ÚPRAVA PLOCH HORNICKÉHO NÁMĚSTÍ, JAKO VÝCHODISKA STŘÍBRNÉ STEZKY

ZMĚNOVÝ LIST Č.: 6

Úprava ploch Hornického náměstí, jako východiska Stříbrné stezky

ZMĚNOVÝ LIST Č.: 7

1/ DUTINY POD NOVĚ BUDOVANÝMI KOMUNIKACEMI

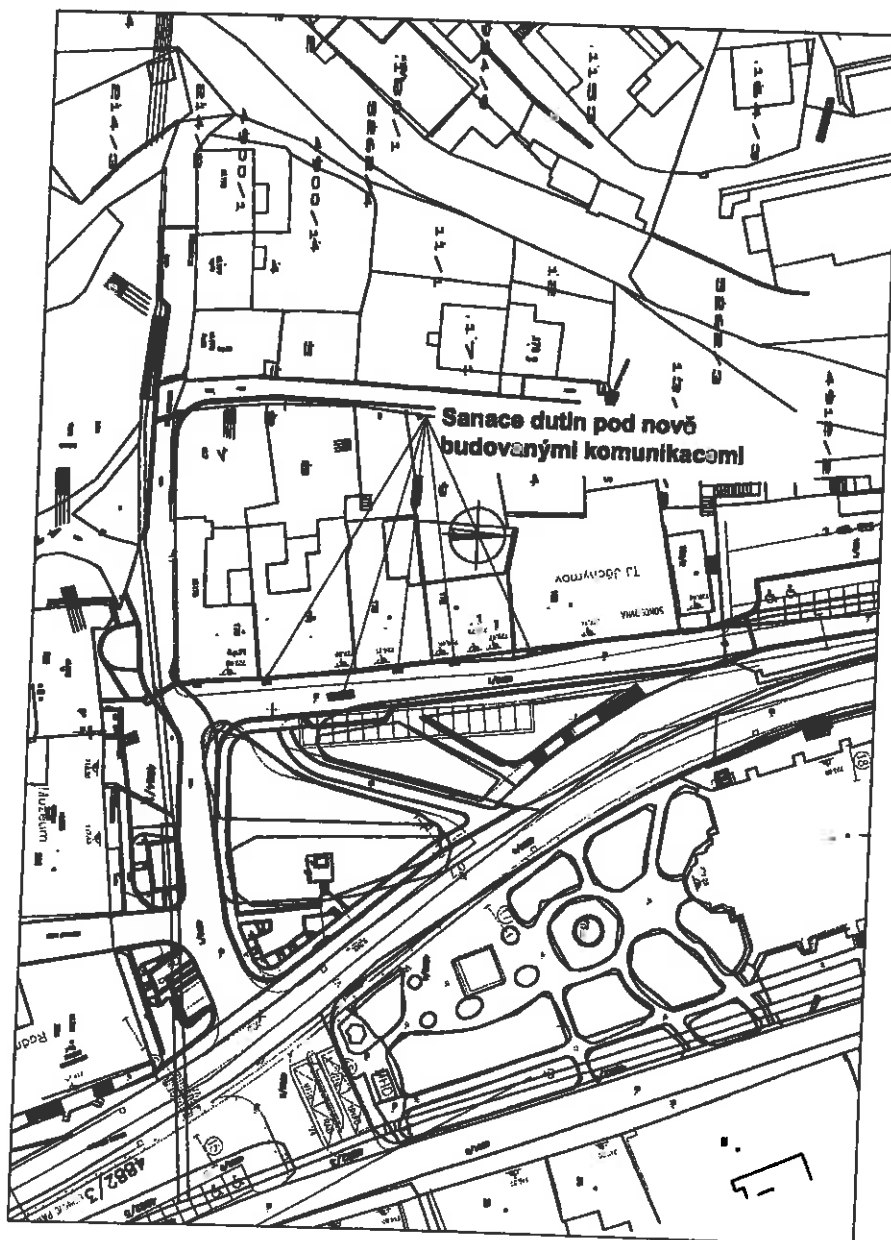
1/ Dutiny pod nově budovanými komunikacemi

Po skrytí stávajících vrstev komunikací byla na úrovni pláně odkryta dutá místa situovaná podél stávající zástavby. Bylo vyhodnoceno, že se jedná o bývalý odvodňovací systém. Dutiny jsou vyskládány z plochých kamenů a částečně zborcené. Bylo zjištěno, že odvodnění je již nefunkční. Bylo dohodnuto, že dutá místa budu vyplněna hutnou štěrkodrtí a zakonzervována.

2/ ÚPRAVA TRASY KANALIZACE V ÚSEKU PP2 – TK 85,60M AŽ TK 137,08M A PŘÍPLATEK ZA NAPOJENÍ PŘÍPOJEK ULIČNÍCH VPUSTÍ NA ZATRUBNĚNÝ POTOK

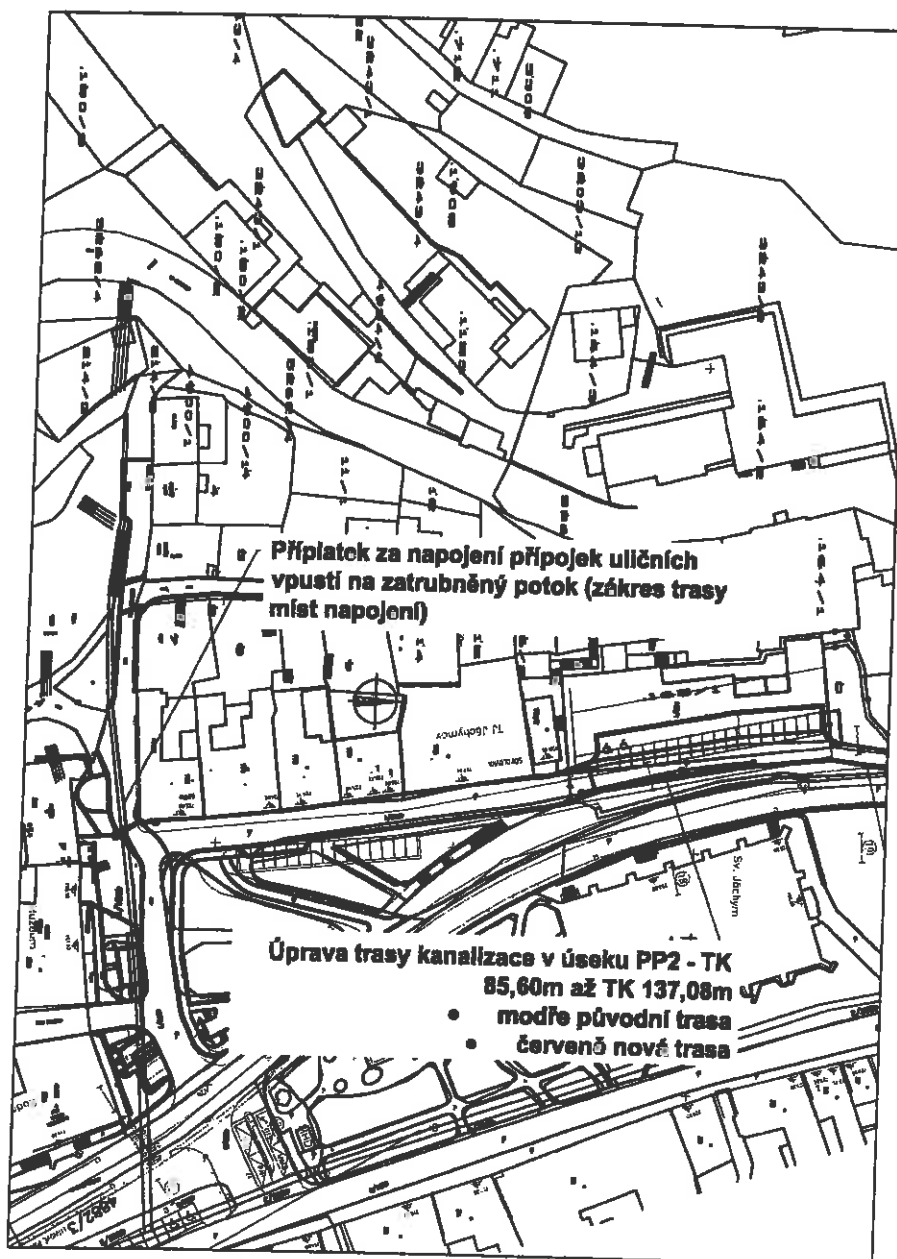
2/ Úprava trasy kanalizace v úseku PP2 – TK 85,60m až TK 137,08m a příplatek za napojení přípojek uličních vpustí na zatrubněný potok

V průběhu zemních prací byla odkryta skutečná poloha vodovodu a déle kanalizace, která nebyla zanesena ve vyjádření jejího provozovatele. Stávající sítě kolidují s nově navrženou trasou kanalizace. Projektantem bylo aktualizováno technické řešení spočívající v narovnání trasy, tak aby vedla v souběhu se stávajícími sítěmi. S ohledem na úpravu směrových poměrů byla vypuštěna jedna kanalizační šachta označená Š2

Projektová dokumentace řešila napojení uličních vpustí částečně na stávající potok a částečně na stávající kanalizaci s tím, že v průběhu realizace bude rozhodnuto na základě požadavku správce kanalizace o finálním způsobu napojení. Správcem kanalizace bylo nakonec požadováno využít pro napojení kanalizace v maximální míře zatrubněný potok, s výjimkou uličních vpustí UV1 až 6, kde změna by technicky a ekonomicky byla náročná. Zpracovatelem projektové dokumentace byl vypracován projekt změny a protože se neměnil počet vpustí ani celková délka přípojek bylo vyhodnoceno, že změna nemá vliv na smluvní cenu díla a nebylo cenově dále posuzováno (viz. zápis kontrolního dne KD3/6 z 15.5.2012). V rámci realizace stavby po odkrytí zatrubněného potoka bylo zjištěno, že s ohledem na tvar napojení je nutná úprava napojení sedla v místě zaústění nového kanalizačního potrubí na těleso stávajícího zatrubněného potoka.

3/ BOURÁNÍ BETONOVÉ KONSTRUKCE STROPU JÍMKY SKRYTÉ NA ÚROVNI PLÁNĚ KOMUNIKACE V ÚSEKU PP2 – KT 44,80M AŽ TK 85,60M

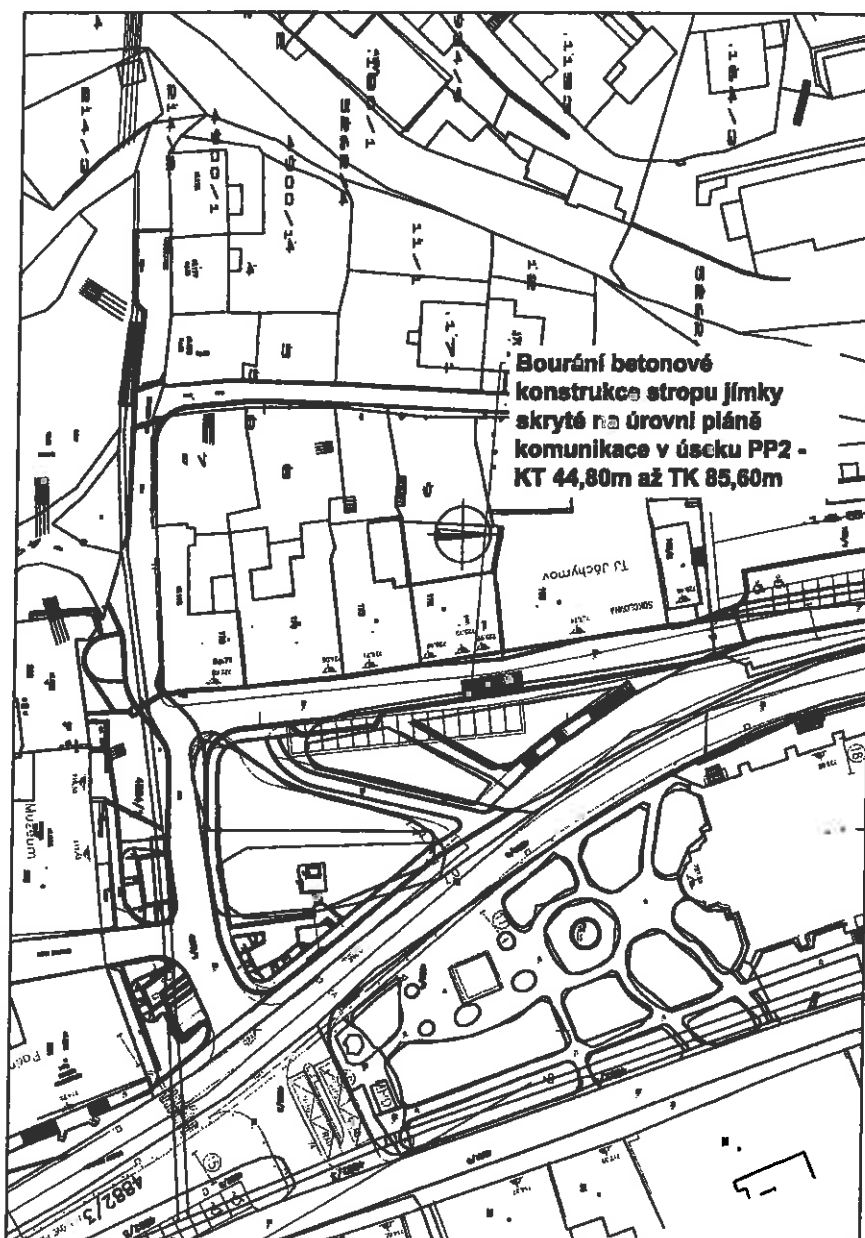
3/ Bourání betonové konstrukce stropu jímky skryté na úrovni pláně komunikace v úseku PP2 – KT 44,80m až TK 85,60m

V průběhu zemních prací byla odkryta na úrovni zemní pláně betonová deska. Po prohlídce bylo zjištěno, že se jedná o strop bývalé betonové jímky a že dutina jímky je sice zasypána, ale zásyp není zhutněn pod stropní konstrukci a nepodpírá ji.

Projektantem bylo rozhodnuto, že nelze stávající stropní betonovou konstrukci s ohledem na její havarijní technický stav zachovat a je nutné její neprodlené vybourání s ohledem na bezpečnost stavby.

Po vybourání stropní desky bylo vyhodnoceno, že stávající zásyp prostoru jímky je ne dostatečně zhutněný a je nutný jeho odkop a následně doplnění nového zhutněného zásypu.

4/ NEVYHOVUJÍCÍ ÚNOSNOST ZEMNÍ PLÁNĚ V ÚSEKU PP2 – ZÚ 0M AŽ TK 95,32M

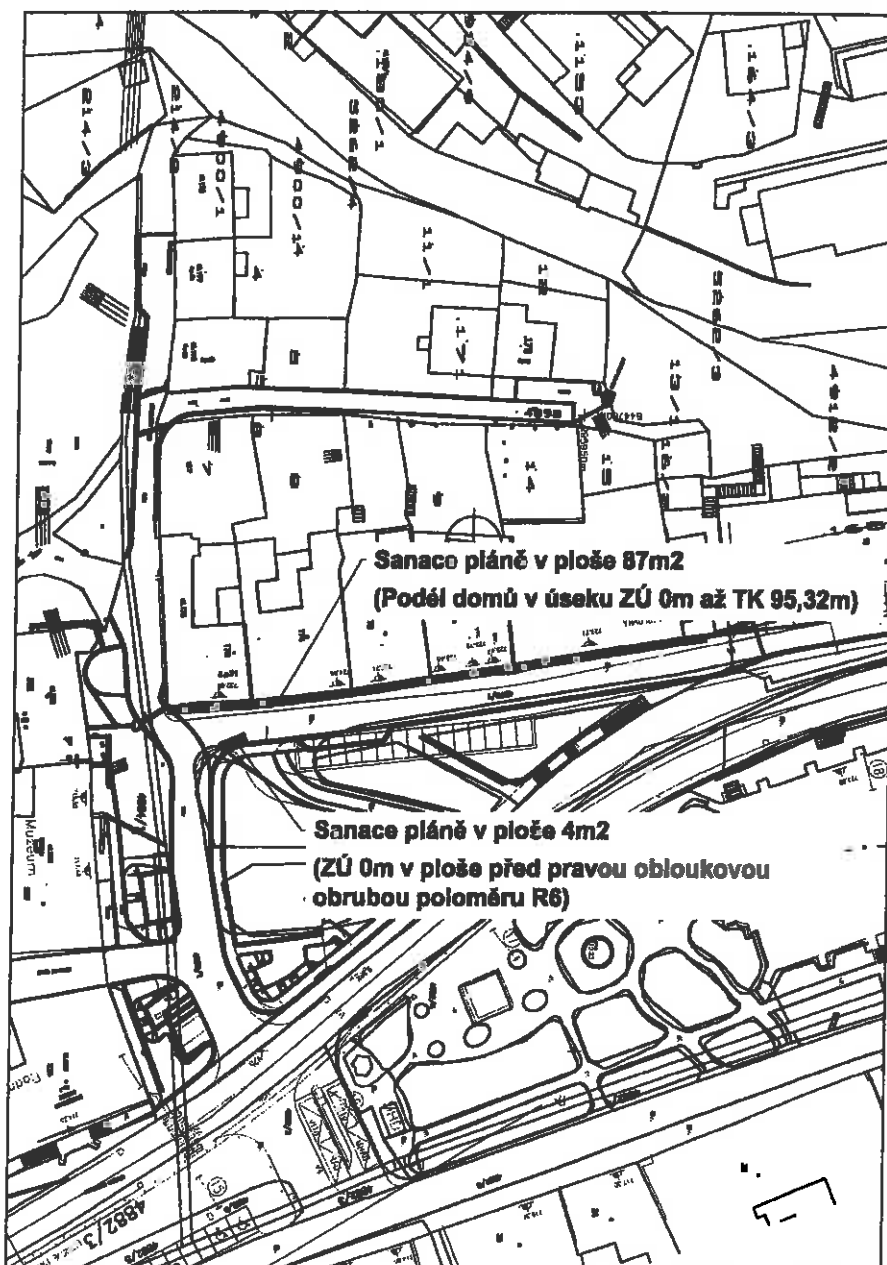
4/ Nevyhovující únosnost zemní pláně v úseku PP2 – ZÚ 0m až TK 95,32m

V průběhu realizace stavby byla v úseku PP2 – ZÚ 0m až TK 95,32m v místě ZÚ 0m v ploše před pravou obloukovou obručou poloměru R6 a dále podél domů v úseku ZÚ 0m až TK 95,32m zjištěna nevyhovující únosnost pláně (při pojezdu technikou vytlačené koleje v ploše pláně).

Zpracovatelem projektové dokumentace bylo vyhodnoceno že je nutno provést sanaci pláně. V úseku ZÚ 0m v ploše před pravou obloukovou obručou poloměru R6 byl navržen způsob sanace spočívající v odtěžení zeminy do hloubky 250mm a doplnění skladby o:

- ŠD tl. 50mm
- HDK vel. (32-63)mm tl. 200mm
- geotextilie

Podél domů v úseku ZÚ 0m až TK 95,32m s ohledem na existenci podzemních sítí elektrického NN vedení není možno provést odtěžení zeminy a z tohoto důvodu byla navržena pokládka geotextilie na úrovni pláně v šíři 1m na délku 87m.

Pojezdovou zkouškou bylo zjištěno, že v úseku PP1 u obloukové obruby R6 je podloží neúnosné a poskytuje nevhodnou základovou půdu, která je tvořena měkkou až tuhou jílovitou hlínou s lokální příměsí štěrku. Tyto zeminy jsou nevhodné pro podloží vozovky.

Aktivní zónu je proto nutné vybudovat v celé návrhové mocnosti. Navrhují provedení odkopávky na úroveň -0,3 m (min. tloušťka AZ dle ČSN 73 6133 pro stanovení úpravy). Na parapěti položit separační geotextili, následně navrstvit HDK v mocnosti 0,25 m a vyrovnat povrch v mocnosti 0,05 m pomocí ŠD 0-22 (odval), což je nutné pro splnění parametrů rovinnosti dle TKP 4 a TP170.

Navržené úpravy doporučují ověřit zhutňovací zkouškou v souladu s ČSN 72 1006 příloha H. Pokud navržená konstrukce nevyhoví zhutňovací zkouškou, bude nutné navýšit mocnost AZ na 0,4 m (dle ČSN 73 6133 pro dopravní zatížení IV a V pleť tloušťka úpravy h = 300 - 400 mm)

5/ ZÁSYP RUBU OPĚRNÉ ZDI NOVÝM MATERIÁLEM

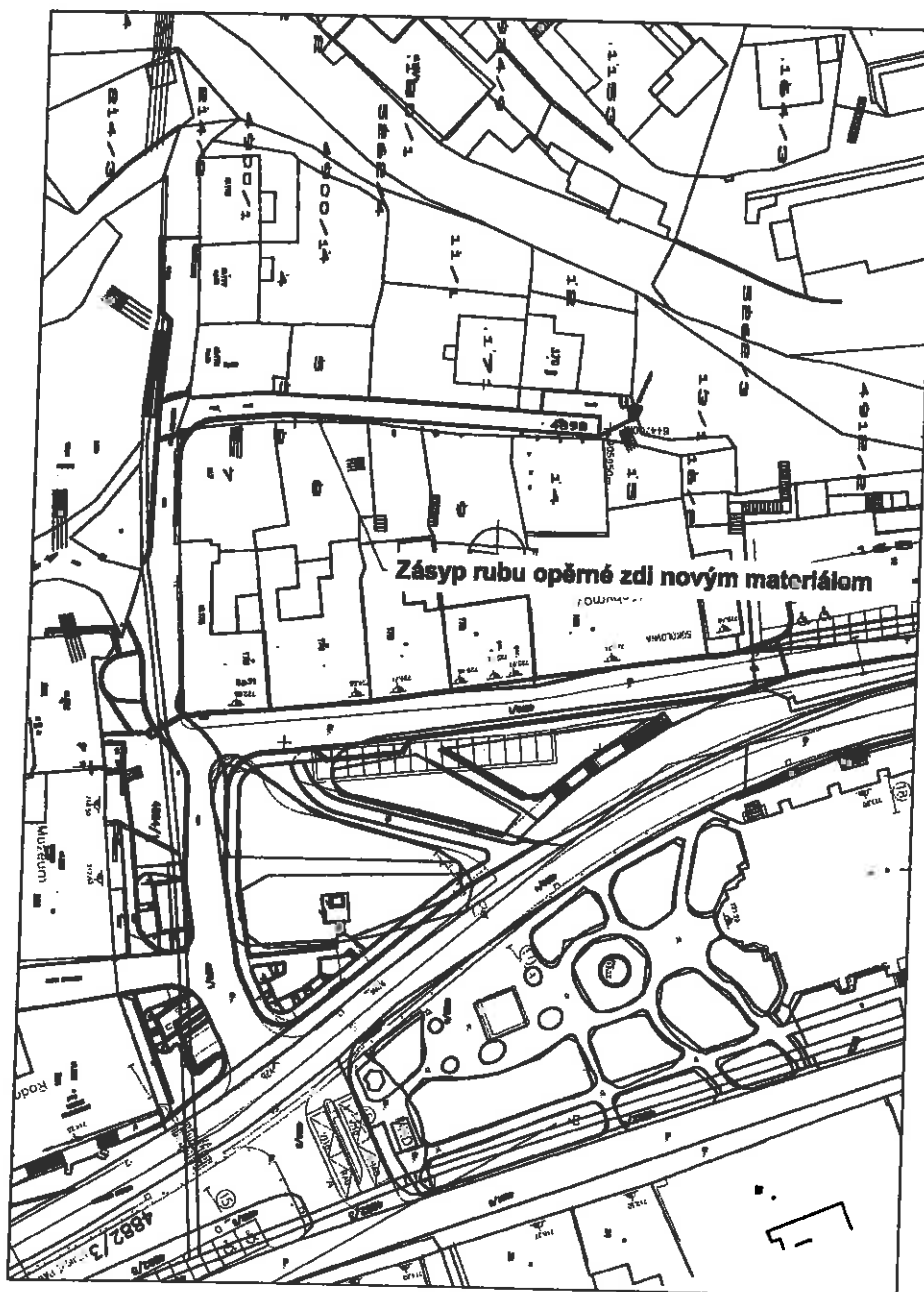
5/ Zásyp rubu opěrné zdi novým materiálem

Projektová dokumentace předpokládá zásyp rubu zdi vytěženou zeminou. Vytěžená zemina však s ohledem na svojí frakci a složení (zemina s příměsí kamenů a sutí) neumožňuje při jejím zpětném využití dosažení požadované míry zhutnění. Je nutná náhrada zásypového materiálu novým - štěrkodrtí.

Na základě posouzení zásepného materiálu pro stavební objekt opěrné zdi lze konstatovat, že použití stávajících zemín a příměsí kamenů a suti nespĺňuje normové požadavky na zásepný materiál pro tento typ konstrukce. Vytěžené zeminy jsou natolik nehomogenní a hrubozrné, že nelze dosáhnout požadované míry zhutnění (dle ČSN 72 1008) ani pro konstrukci zemní plně, jejíž součástí má tento zásep být.

S ohledem na rizika spojená s použitím stávajících zemín, doporučuji nahradit stávající zeminy pro zásep za vhodné materiály nejlépe charakteru štěrku dle ŠD 0 - 32 (ŠD 0-63).

Situace osazení zábradlí dle aktualizovaného návrhu:

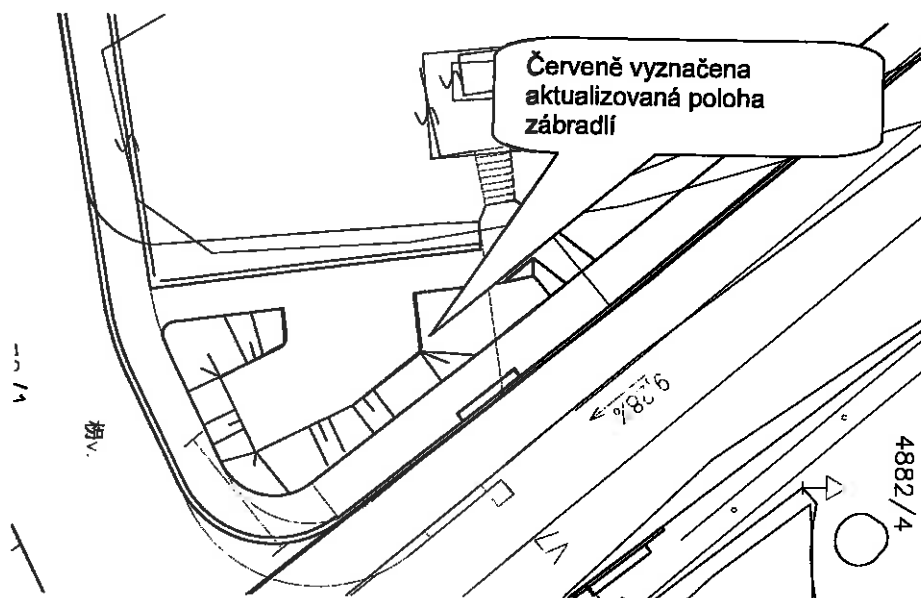
S ohledem na konfiguraci terénu kolem navrženého zábradlí byl upraven rozsah provedení zábradlí a změněna jeho povrchová úprava z nátěru na žárový zinek.
